Modernisierung Schulzentrum Coesfeld

Optimierungsmöglichkeiten auf Grundlage der Kombination 1
„Basis“ unter Berücksichtigung der Vorschläge der Schulen
vom 16./23. Juli 2019

18395_Schulzentrum_Coesfeld_ Ergebnisse und Empfehlungen zu Vorschlag Schulen

Planunterlagen – Vorschlag Schulen - Erdgeschoss

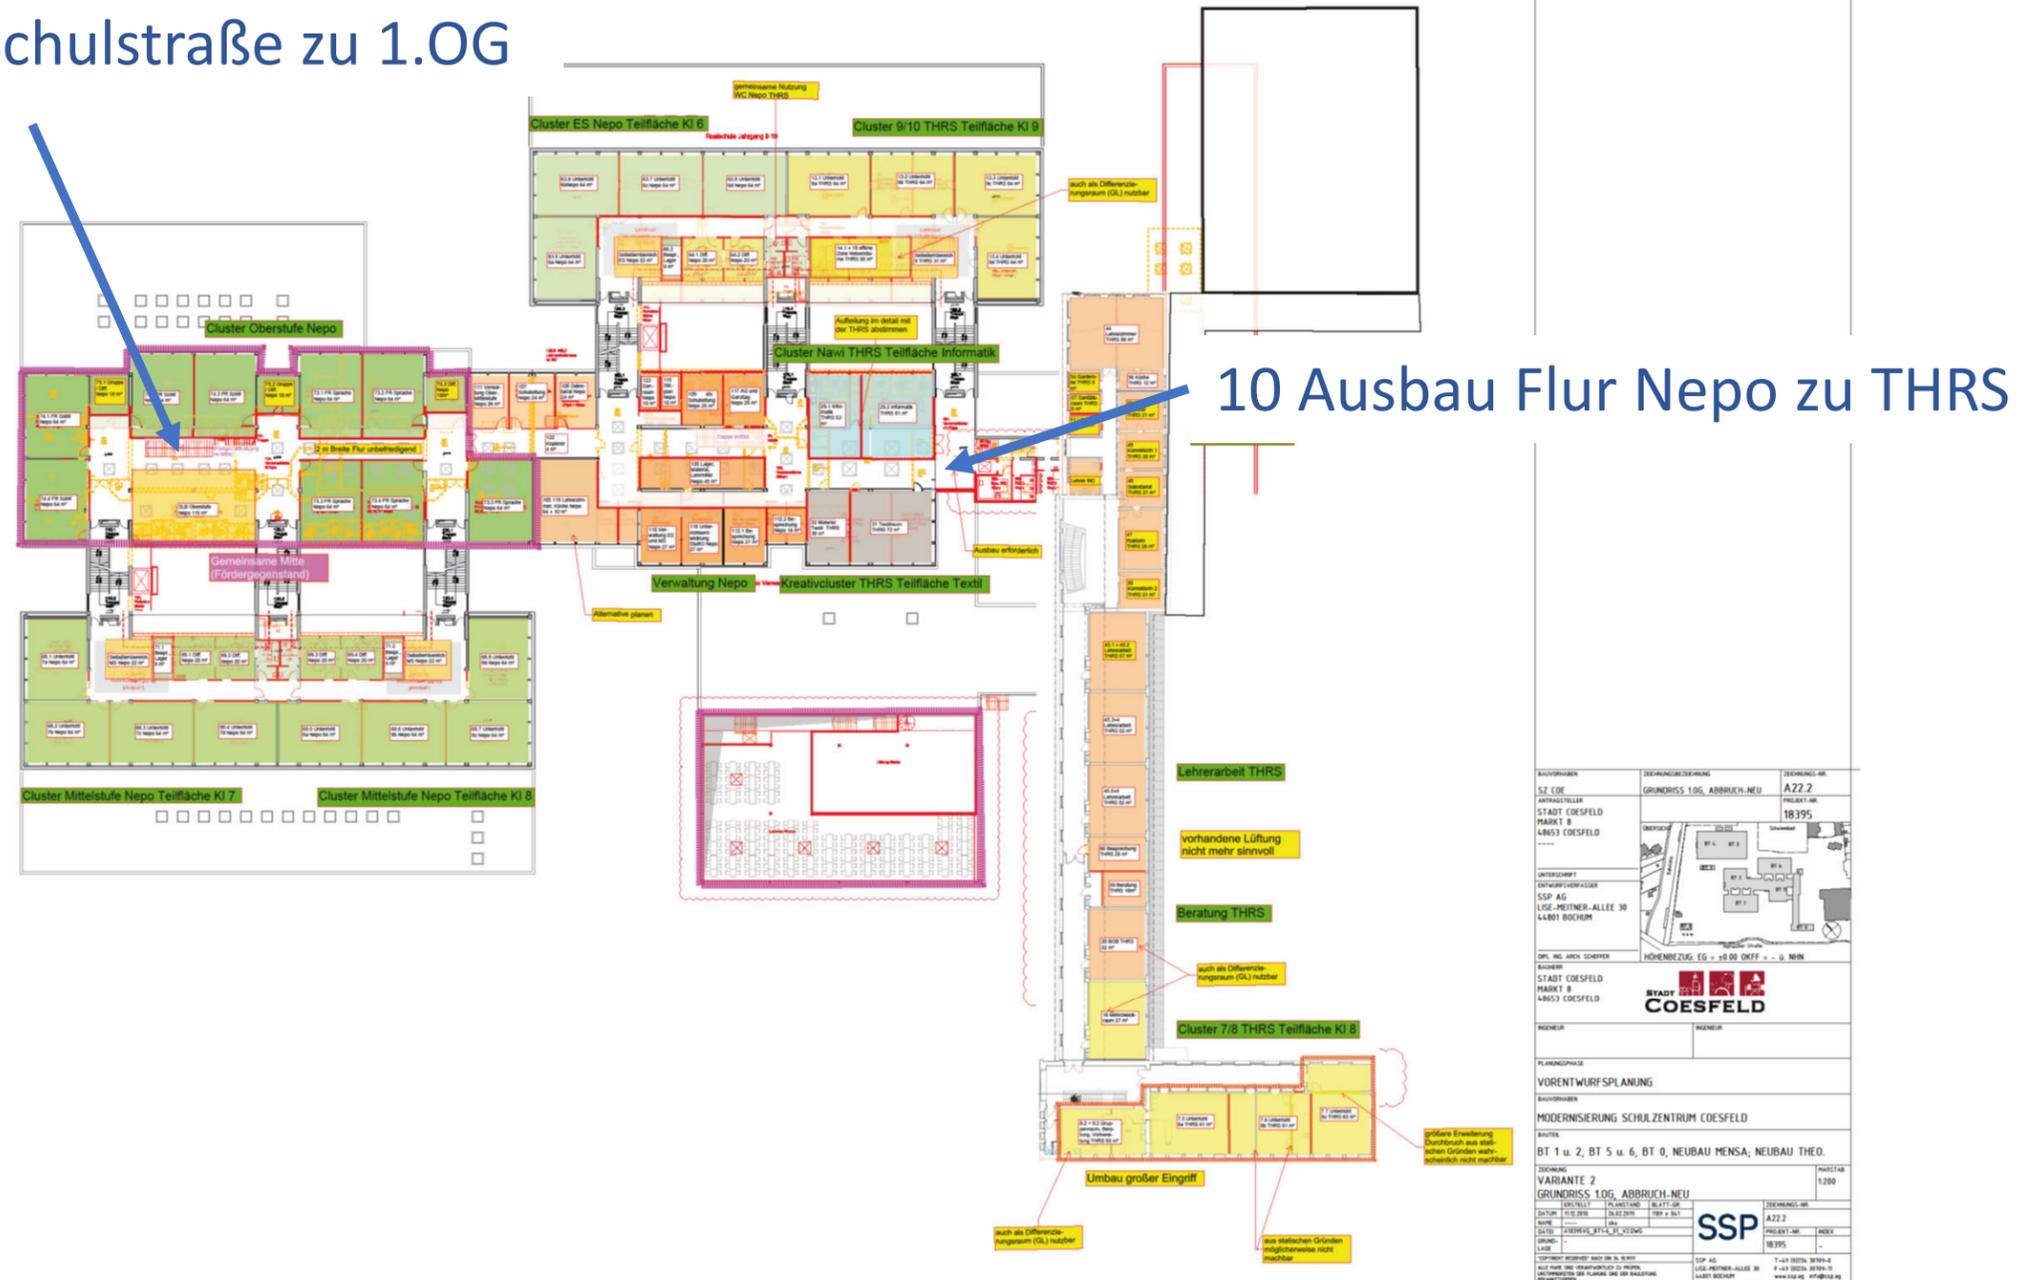
Anmerkungen zur Funktionalität:

- Anordnung Bauteil Erweiterung THRS Cluster 5/6 prüfen
- fehlende Barrierefreiheit Kopfbau THRS Kreativcluster THRS
- Musik wird in Kauf genommen
- entfallende Mehrzweckräume / Differenzierungsräume akzeptiert

- Mitnutzung von Sozialräumen möglich
- reduzierte gemeinsame Mitte
 - Kompensation Mitnutzung Oberstufe Nepo, Musikräume Nepo, ggfs. Kunsträume THRS und Nepo

- Proberäume (aus gemeinsamer Mitte UG) im EG Nepo
- übergroße Informatikräume Nepo
- kleines Lehrzimmer Nepo, Kompensation große Informatikräume, SLZ OS, Planungsänderung?

- Flurbreite zwischen Cluster OS und Verwaltung Nepo problematisch
- verbesserte Aufteilung Cluster MS Nepo!
- Teilung der Erprobungsstufe 5/6 Nepo über 2 Geschosse akzeptiert

- THRS: bedingte Eignung Räume / Raumanordnung für gemeinsames Lernen wird von der Schule mitgetragen
- Verwaltungsbereich großzügig
- atmende Schulgrößen werden auch in Zukunft möglich sein

Alternative: zweigeschossiger Baukörper (exemplarisch)

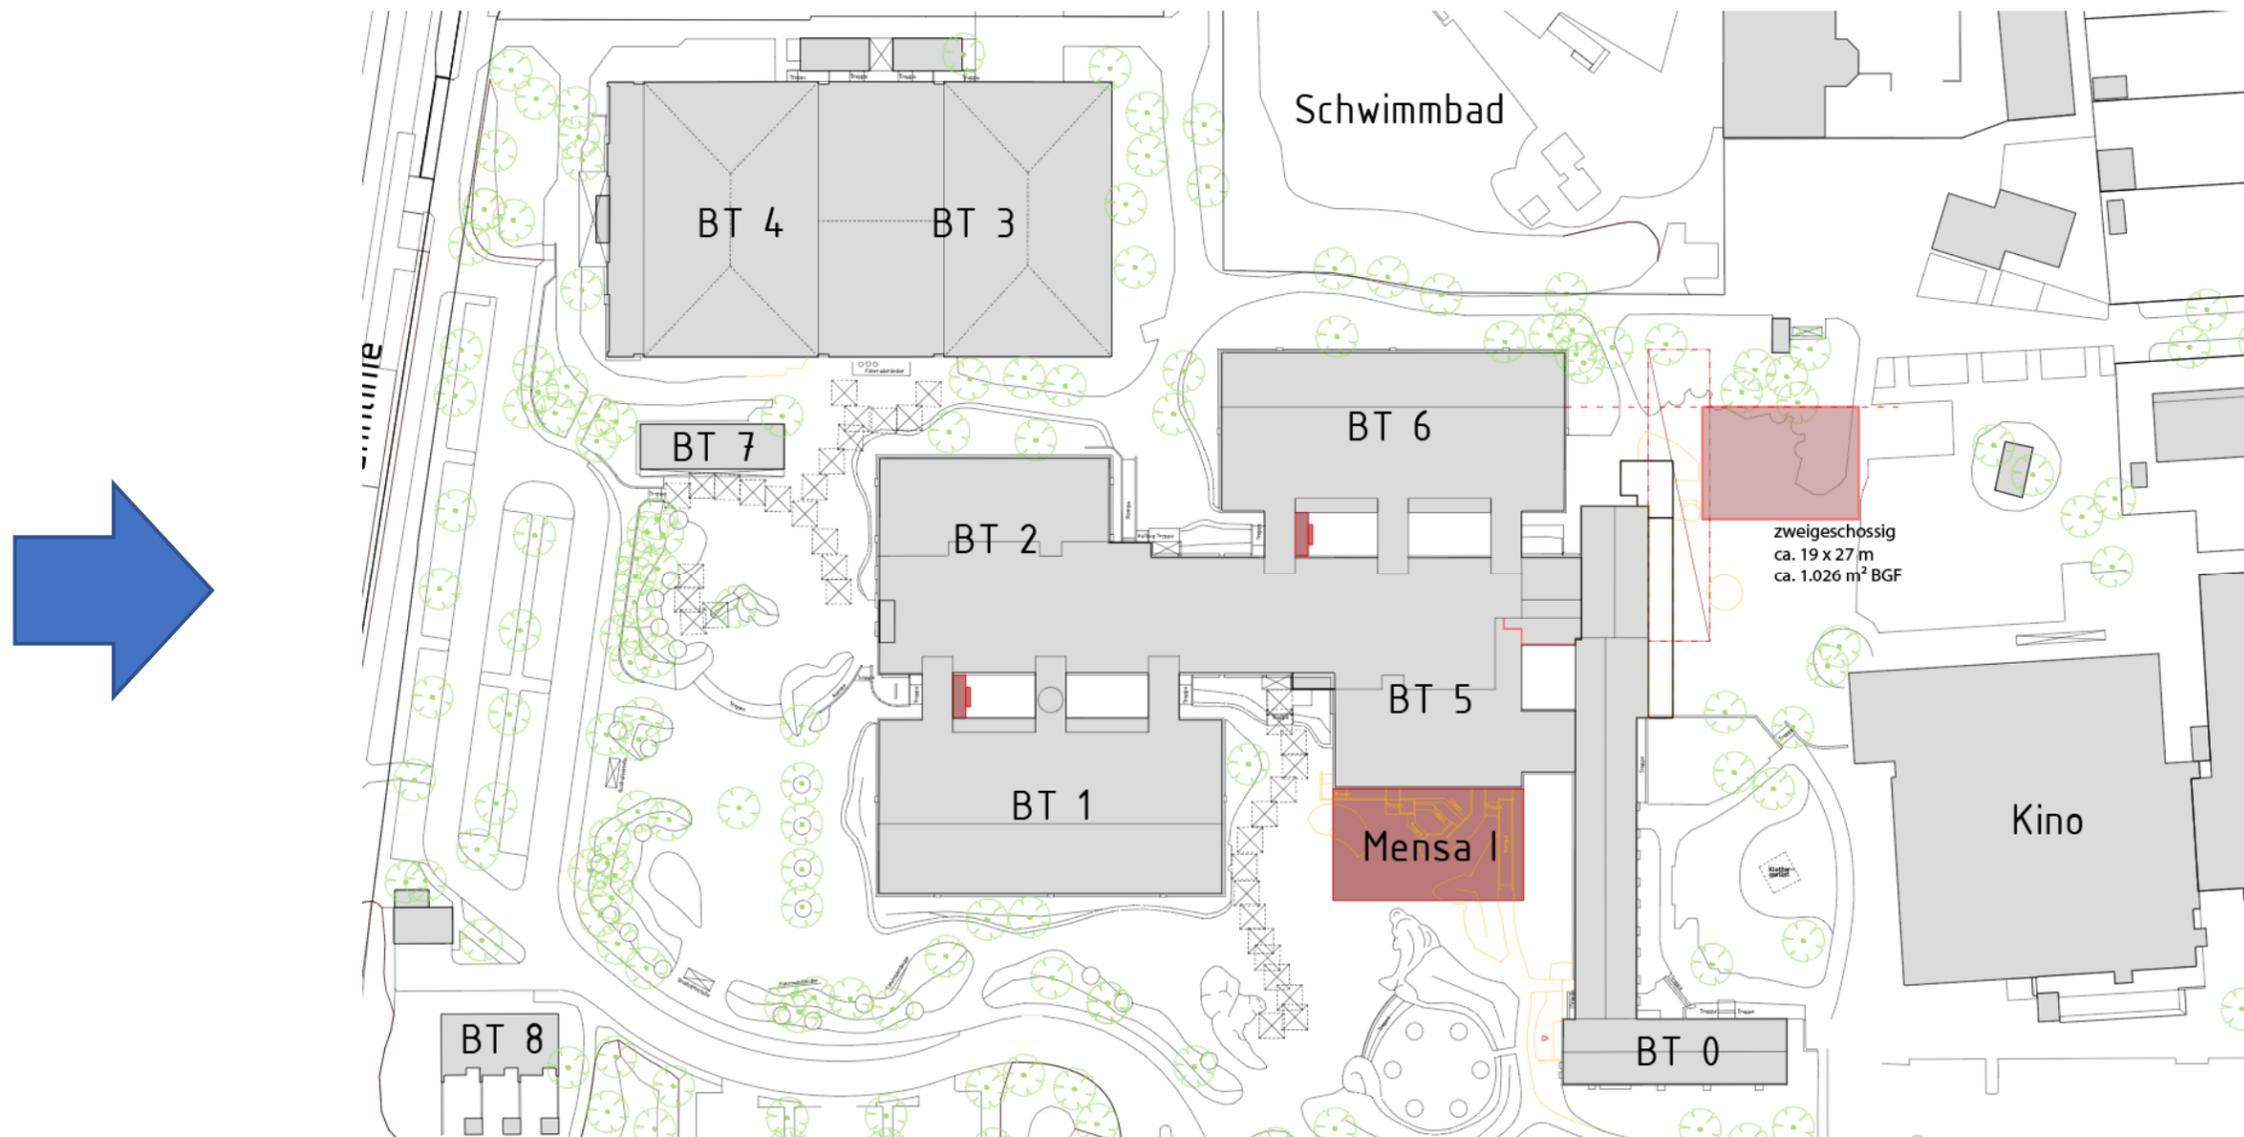
Zwischenfazit:

Erweiterungsbau als eingeschossiger Baukörper ist nicht umsetzbar. → 2-geschossiger Baukörper

Ergebnis und Empfehlung – Erdgeschoss Bauteil 6

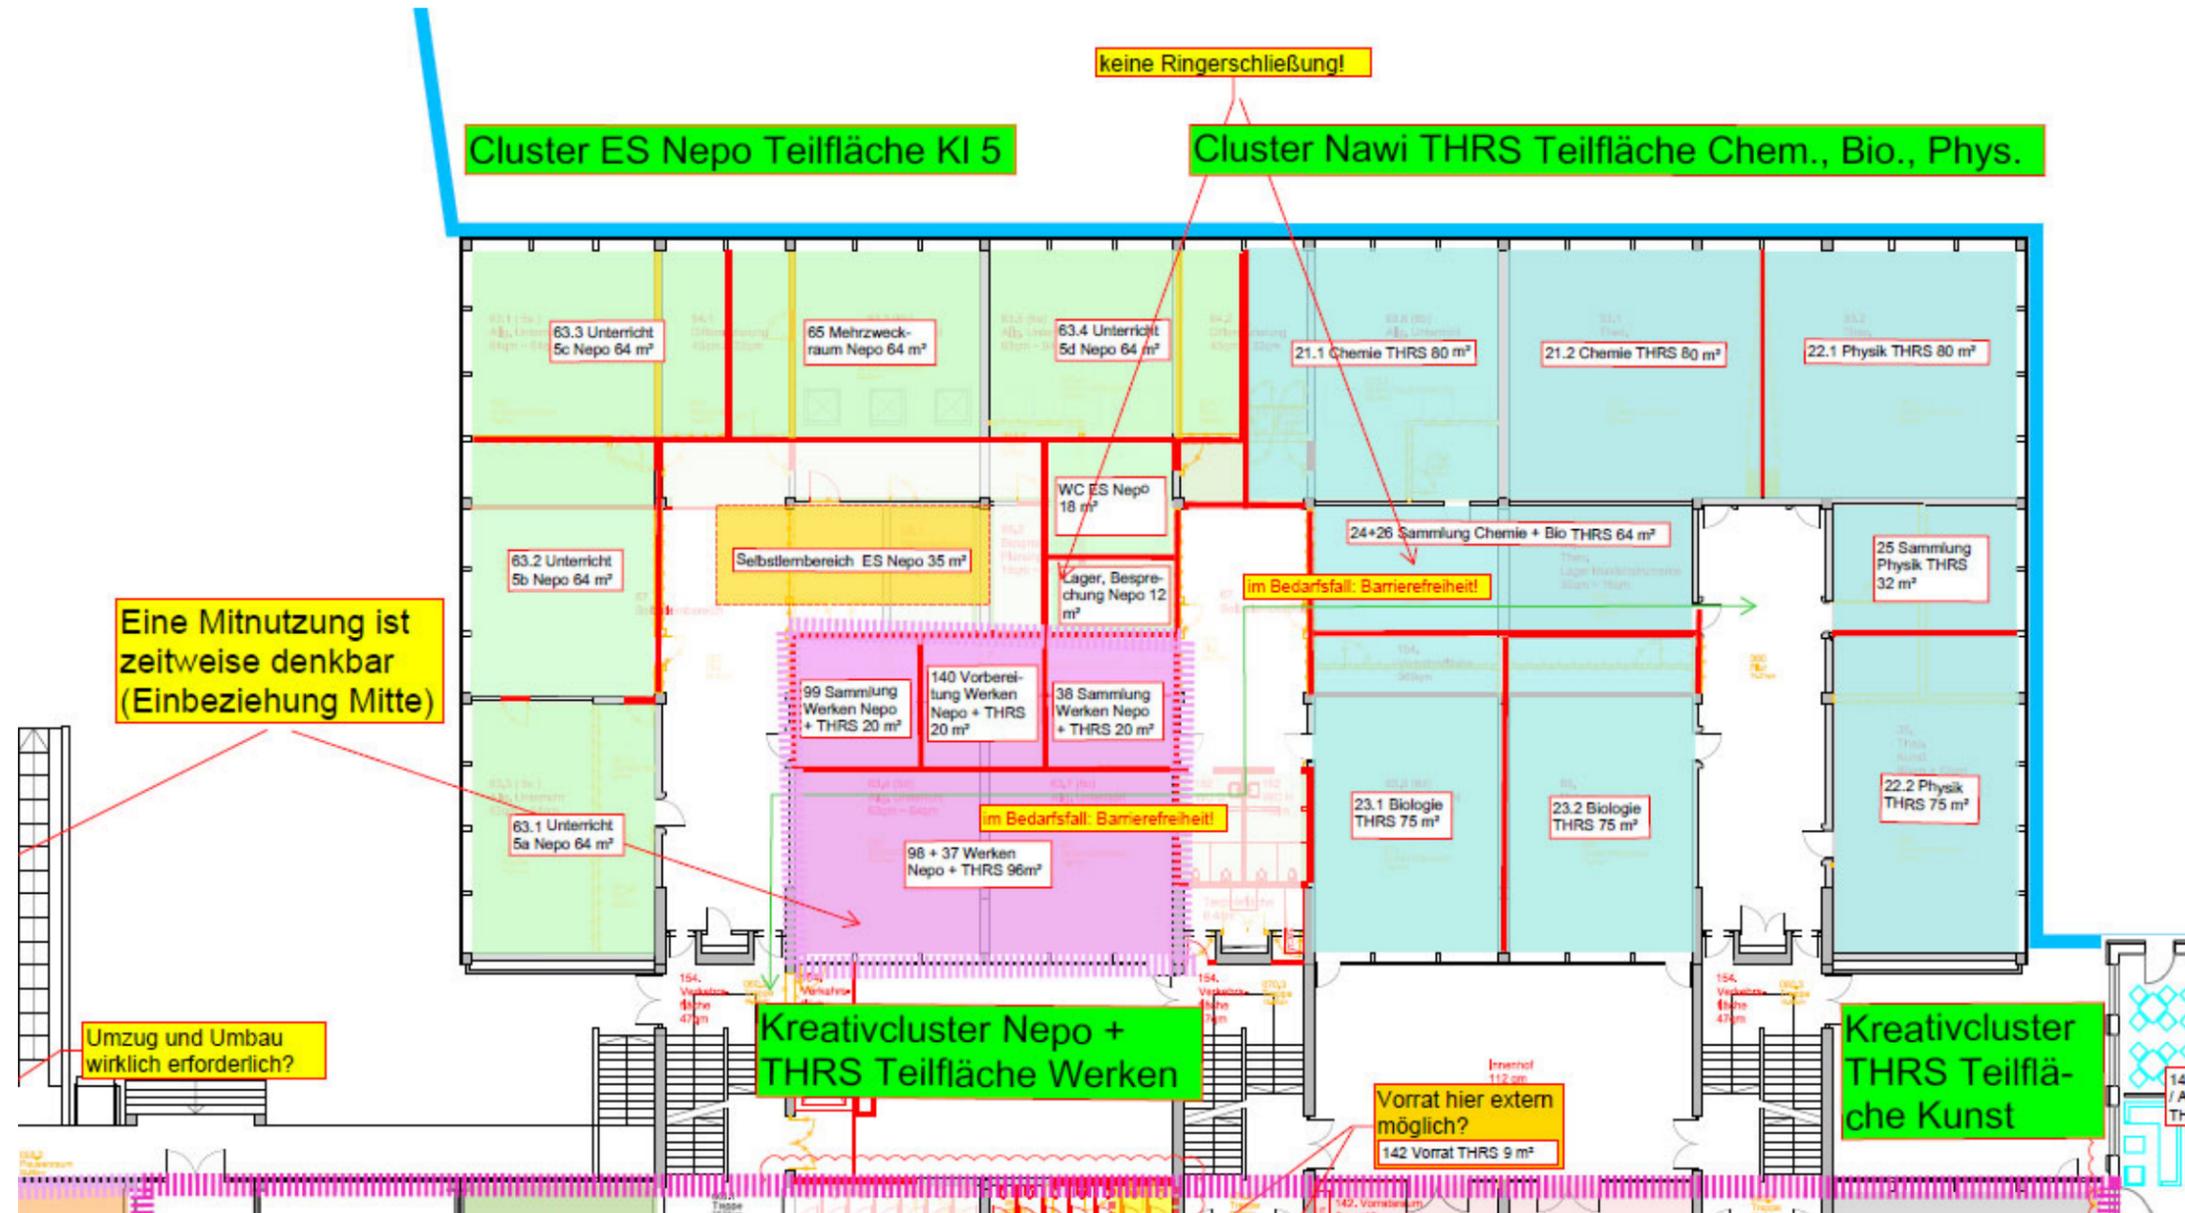
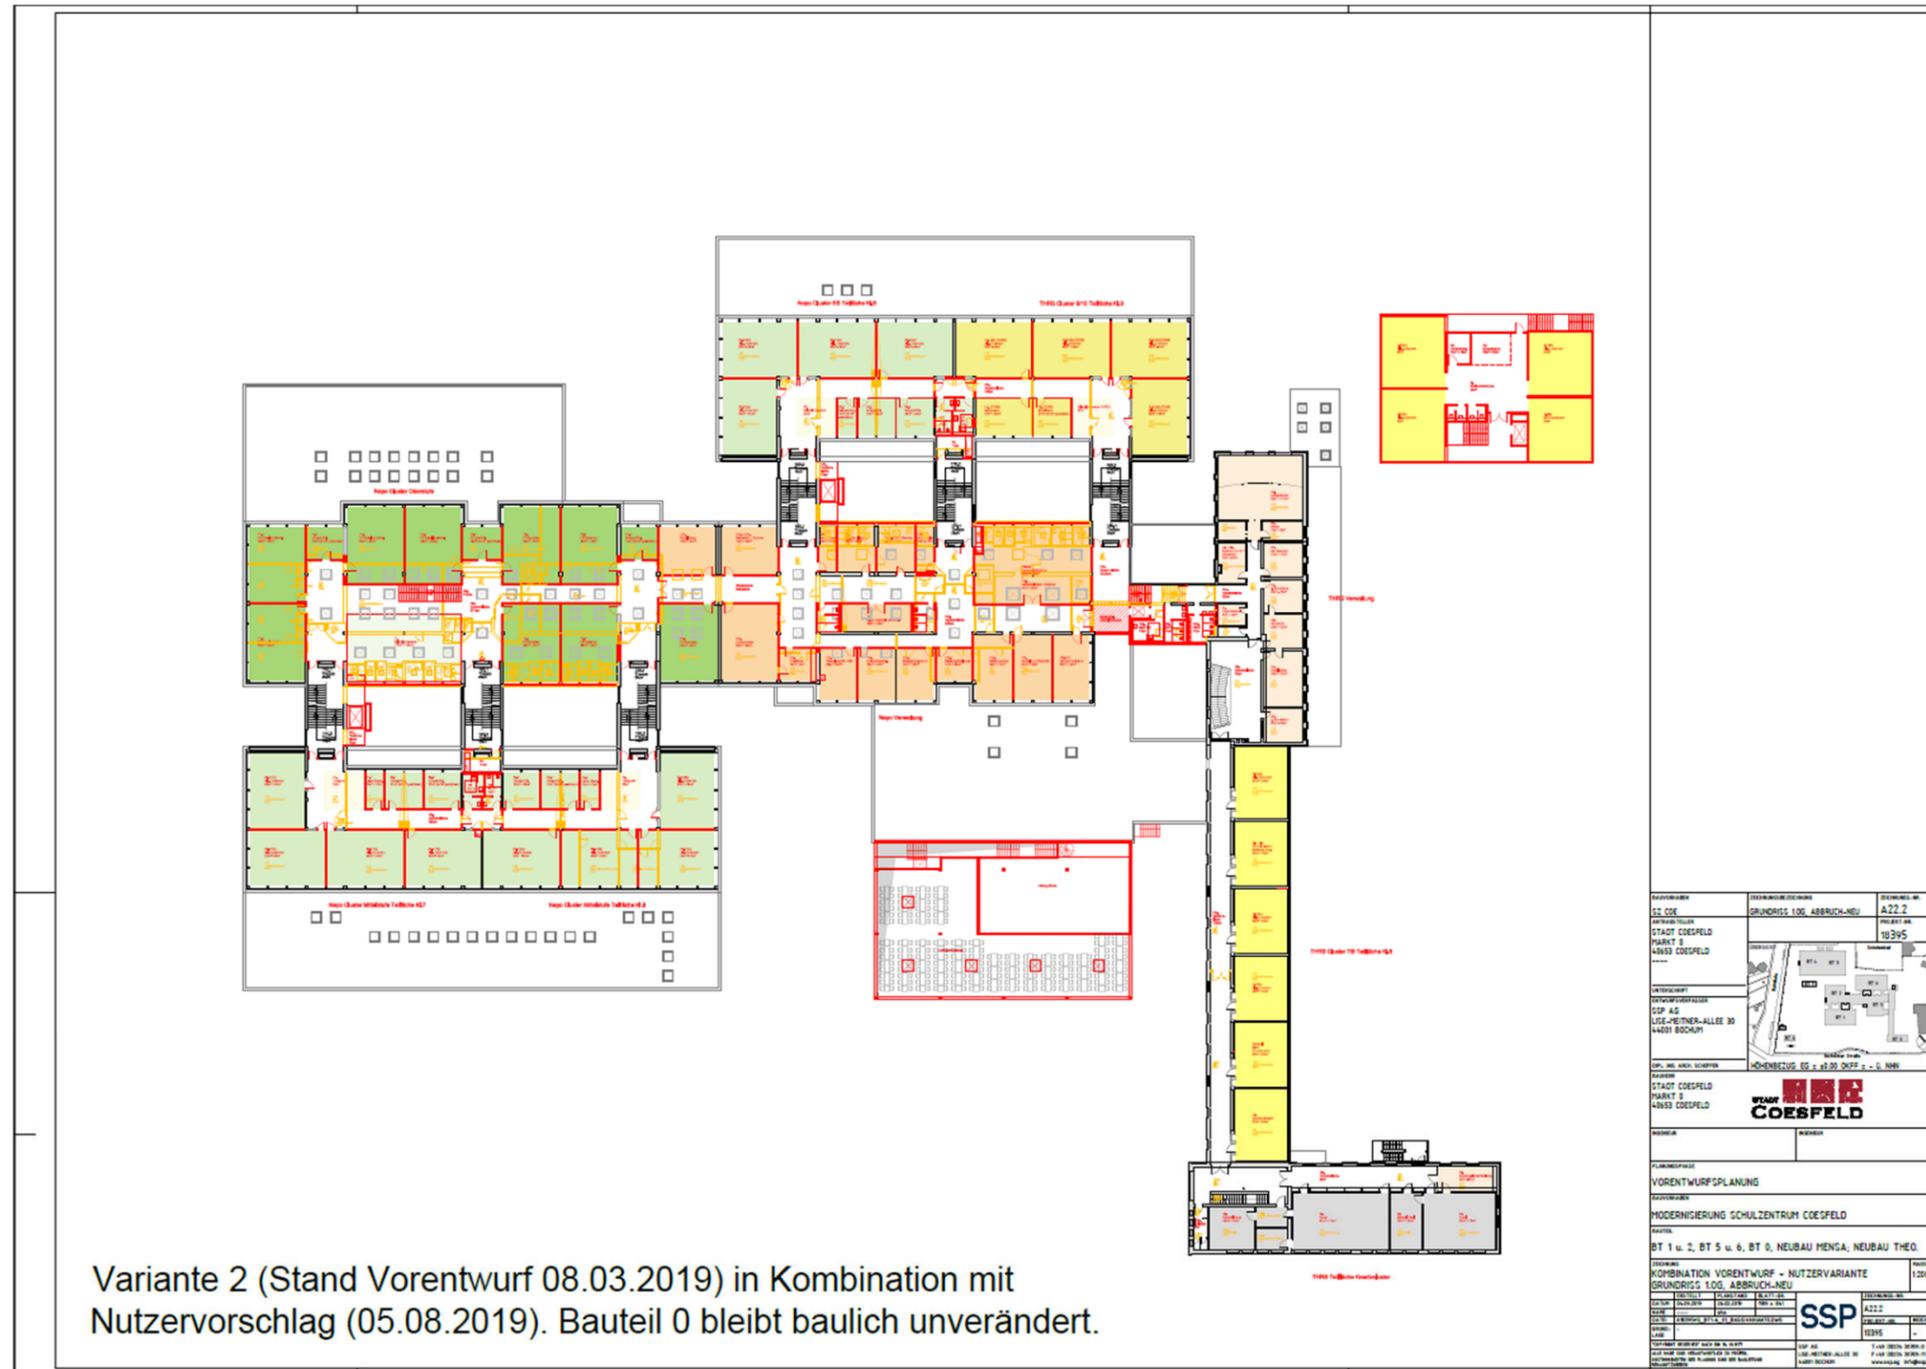
Vorschlag Schulen – Erdgeschoss Bauteil 6
